**OGGETTO: [ID\_VIP: 4120] Valutazione preliminare ai sensi dell'art. 6, comma 9, del D.Lgs 152/2006 e ss.mm.ii. relativa al progetto di ammodernamento parziale del parco eolico, in fase di realizzazione, composto da 15 aerogeneratori da 2,4 MW ciascuno, per una potenza totale di 36 MW, nel comune di Andali (CZ).**

**Comunicazione esito valutazione.**

**Progetto di ammodernamento parziale del parco eolico, in fase di realizzazione, composto da 15 aerogeneratori da 2,4 MW ciascuno, per una potenza totale di 36 MW, nei comuni di Andali e Belcastro (CZ).**

## **NOTA TECNICA**

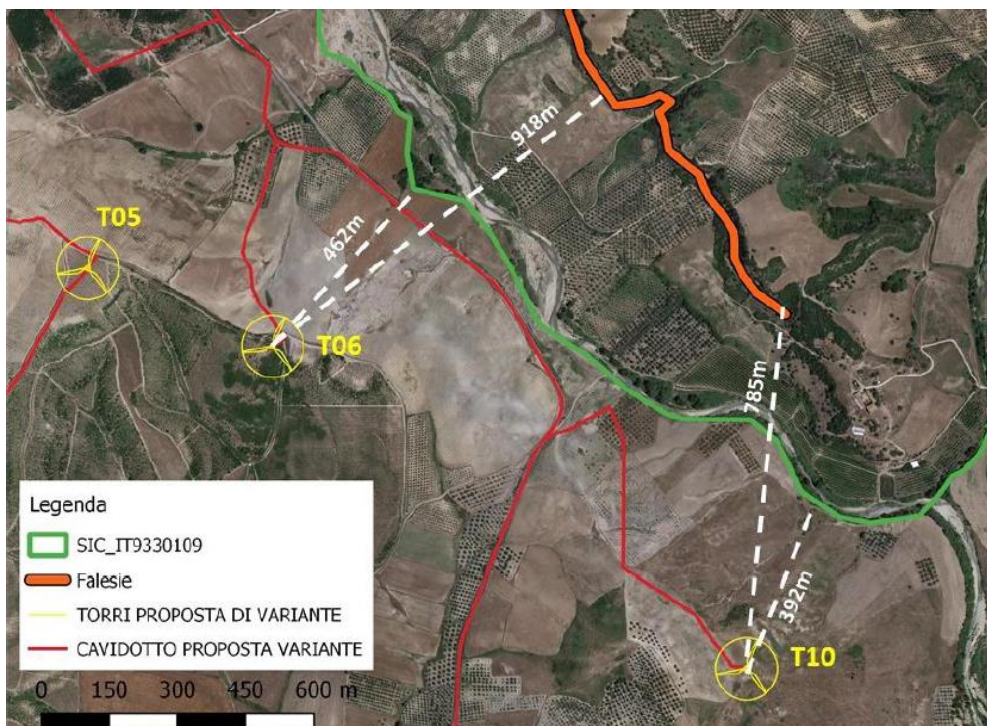
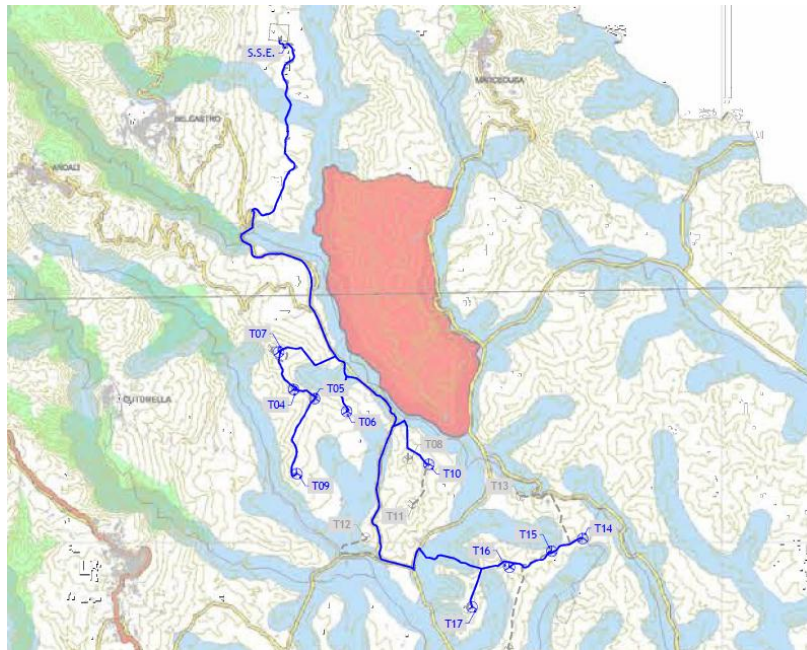
Per quanto concerne la componente rumore, la Società, pur non suffragando con dati del caso, ha comunque dichiarato che, rispetto al progetto originario, vi è un miglioramento del clima acustico dovuto alla diminuzione delle emissioni acustiche del singolo aerogeneratore, alla riduzione del numero di aerogeneratori e al nuovo posizionamento sul territorio (allontanati dai potenziali ricettori).

In riferimento all'impatto visivo, la Società ha evidenziato che il progetto non è localizzato in aree ad elevata intervisibilità e/o in aree ad elevata fruizione pubblica e che la "configurazione areale" del medesimo è interna al perimetro dell'area occupata dal progetto autorizzato. Si evidenzia, altresì, che, rispetto al progetto assentito, oltre ad una riduzione del numero di aerogeneratori e della velocità di rotazione dei rotori, vi è anche una riduzione dell'altezza misurata al mozzo da 91 m a
